**AVIS RELATIF À LA PROTECTION
CONTRE LES EVENTUELS EFFETS NOCIFS ET NUISANCES
PROVOQUÉS PAR LES RAYONNEMENTS NON IONISANTS
GÉNÉRÉS PAR DES ANTENNES ÉMETTRICES STATIONNAIRES**

Commune : SOMME-LEUZE - Exploitant : TELENET GROUP

Référence exploitant : NR1056H

Rapport n° 474 / 2025

Figure 1 : Vue en plan des lieux de séjour et des points de contrôle

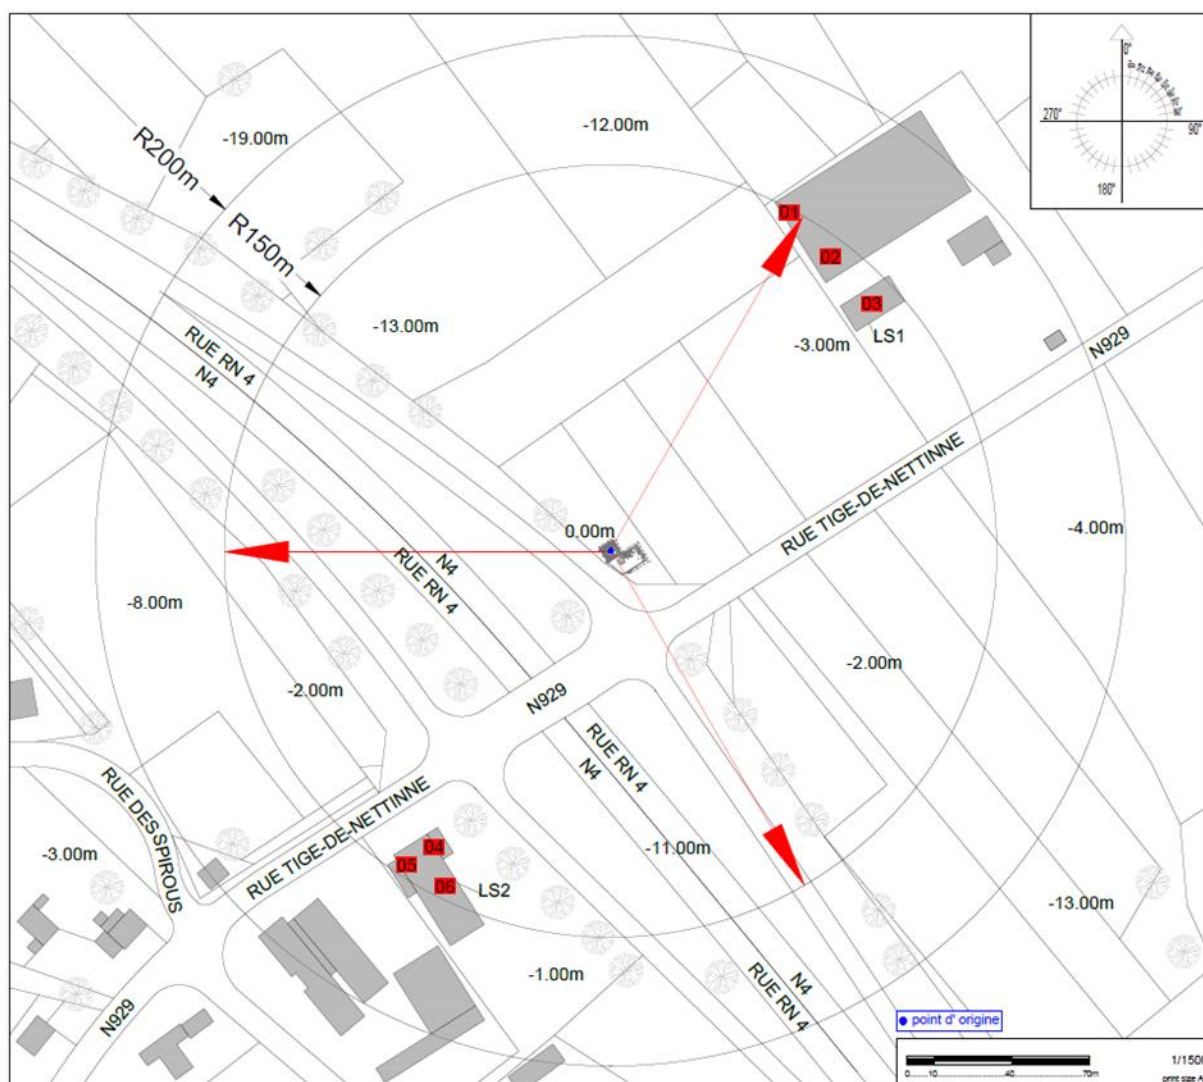
- le numéro du point de contrôle repris sur un des plans de la figure 1;
- le numéro du LS dans lequel se trouve le point de contrôle de la 1^{ère} colonne ;
- l'atténuation d'obstacle prise en compte pour le calcul de l'indice d'exposition dans le LS ;
- le résultat du calcul de l'indice d'exposition.

N° point de contrôle	LS	Atténuation (dB)	Indice d'exposition relatif à la limite par installation IE_i
3	LS1	3,0	0,181
2	LS1	3,0	0,170
1	LS1	3,0	0,166
4	LS2	3,0	0,087
6	LS2	3,0	0,076
5	LS2	3,0	0,075

En ce qui concerne les antennes de l'installation mentionnées dans le tableau 1, la distance maximale à laquelle la limite pourrait être atteinte, à l'extérieur, est égale à 91,7 m. S'il n'y a pas de LS à une distance inférieure, les antennes respectent forcément la limite d'immission.

Dans le cas des LS situés à l'intérieur des bâtiments, une atténuation d'obstacle est prise en compte et il en résulte que la distance maximale à laquelle la limite pourrait être atteinte se réduit à 64,9 m.
